Acuerdo 1569 Por el cual se aprueba la incorporación del cambio en los límites de generación y absorción de potencia reactiva de las unidades 1 y 2 de la planta de generación Bajo Anchicayá respectivas curvas de carga

1569

2 Junio, 2022

Curva de carga modificada

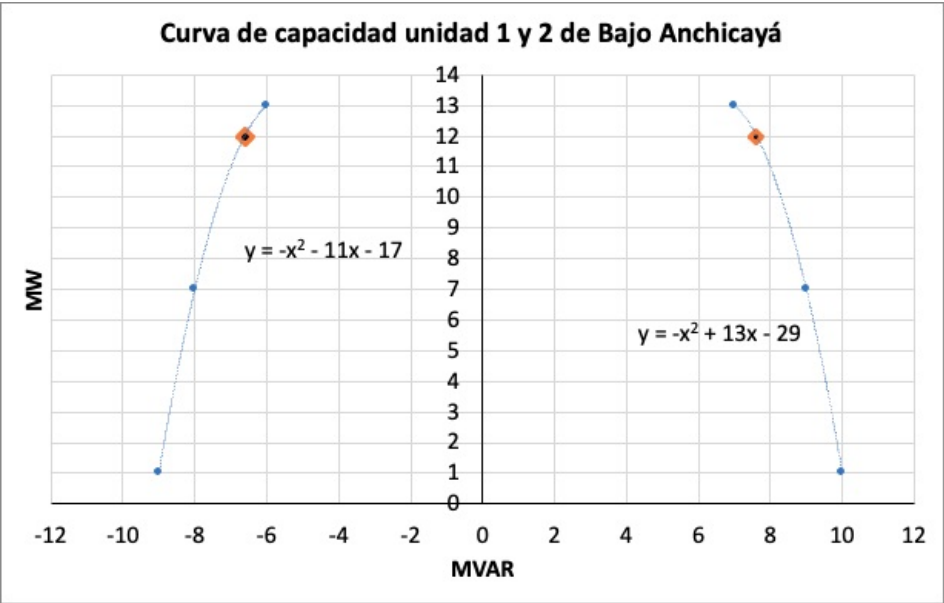
Aprobar la declaración de una nueva curva operativa de carga de las unidades 1 y 2 de la planta de generación Bajo Anchicayá, en las que se define la capacidad para entrega y absorción de potencia reactiva de las plantas en función de la potencia activa generada, como se presenta a continuación:

Planta	Parámetro a modificar	P [MW] Valor Anterior	P [MW] Valor Nuevo	Q [Mvar] Valor Anterior	Q [Mvar] Valor Nuevo
Bajo Anchicayá 1 y 2	Capacidad de absorción de reactivos	1	1	-9	-9
		7	7	-8	-8
		13	12	-6	-6.6
	Capacidad de generación de	1	1	10	10

reactivos	7	7	9	9
		13	12	7	7.6
